Parkbündnis

Kritik am RSV 6 Teltowkanalroute

Abstract

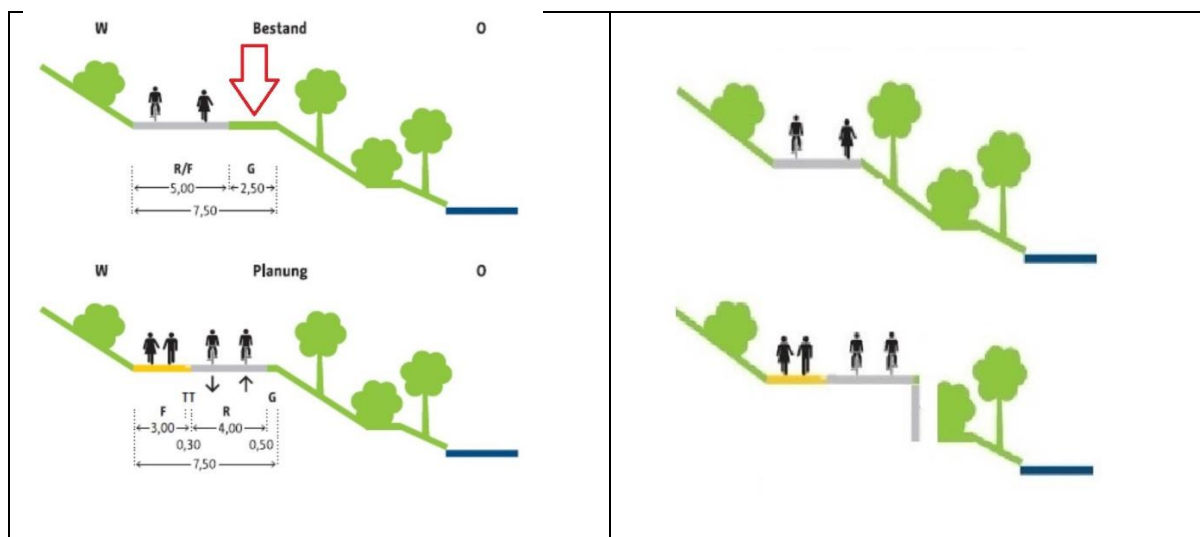
Nach Skizze 1 (Quelle: Machbarkeitsuntersuchung Infravelo) gibt es zwischen dem 4 bis 5 Meter breiten Promenadenweg und der Uferböschung einen ungenutzten, ca. 2,5 Meter breiten Saum, so dass Radschnellweg und Gehweg schadlos für Bäume und Böschung angelegt werden können (Pfeil links). Tatsächlich existiert ein solcher Saum neben dem größten Teil des Uferwegs nicht, sondern dieses ist unmittelbar neben dem Weg bewachsen und fällt hier steil ab (Zeichnung rechts). Es sind weit stärkere Eingriffe nötig, als die Machbarkeitsuntersuchung suggeriert (unten rechts).

Darstellung Infravelo: freier Saum (Pfeil oben), Radschnellweg ohne Eingriffe möglich (unten)

Tatsächliche Situation: Direkt am Weg steil abfallende Böschung, Radschnellweg erfordert Roden und Planieren (unten)

Nutzerzahlen, Zustandsbeschreibungen und Eingriffe in die Natur werden korrekt dargestellt. Das Planungsteam wird um Personen mit Grundkompetenz in Fußverkehrsplanung bereichert.
